Nasjonalparkstyret  
for Forollhogna

## Møteinnkalling

Arkivsaksnr: 2021/5657

### **Budalen landskapsvernområde - søknad om endring av byggetegninger på tilsynsbu med uthus, samt oppføring av utedo og mindre terrenntilpassninger**

Ute dlo  
Greir Foroddlen

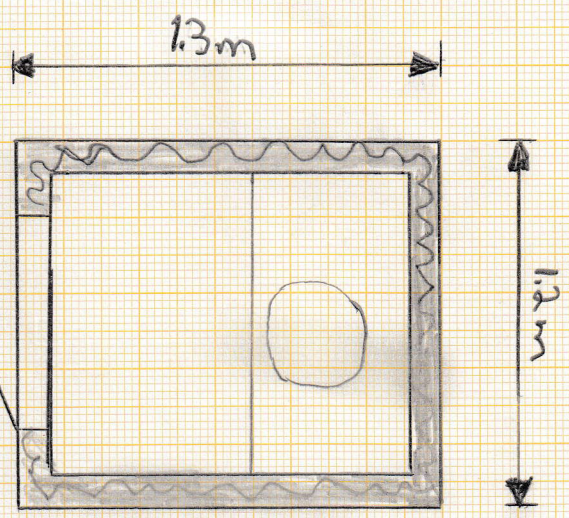
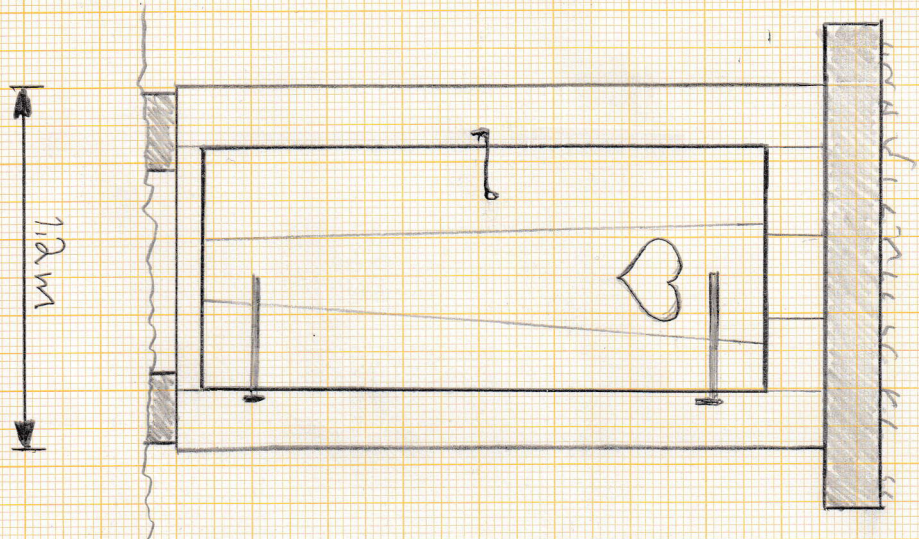
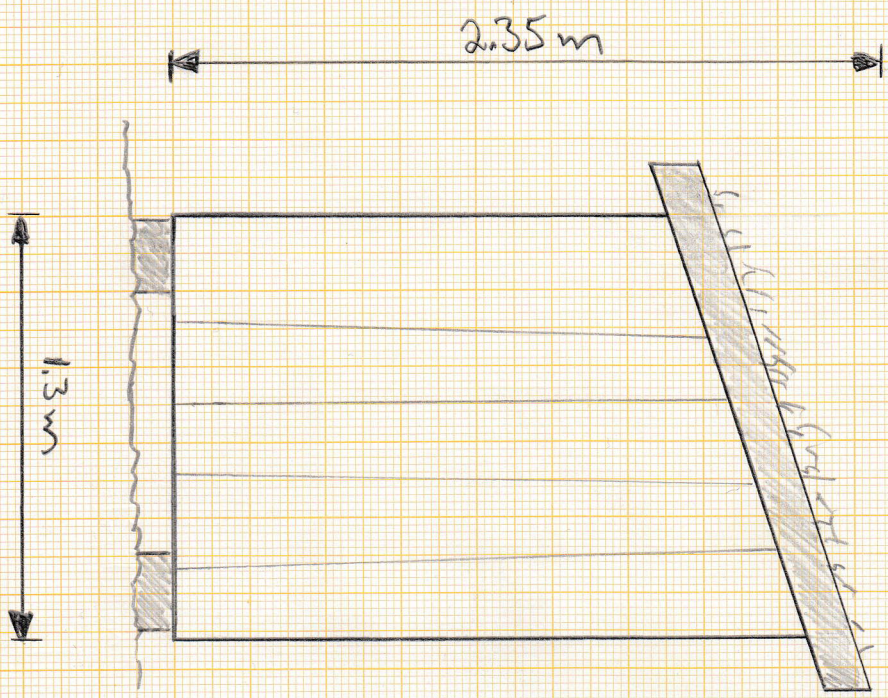
2. Uthus ønskes mindre med fordel for ett separat do, uthus blir 13,44m<sup>2</sup> og do blir 1,56m<sup>2</sup>. Tidligere uthus var 14,83m<sup>2</sup>. Do ønskes å trekkes litt bort fra bu og uthus på grunn av hyggelige grunner. Dette å er i tråd med byggeveilederen med flere mindre hus i stede for store hus.

3. Det kan oppføres en utedo med målene 1,3 m x 1,2m (1,56 m<sup>2</sup>), høgde i front 2,35 og i tråde med byggetegningen for utedoen datert 30.01.2022. Utedoen plasseres slik det er vist på planskissen som følger søknaden.
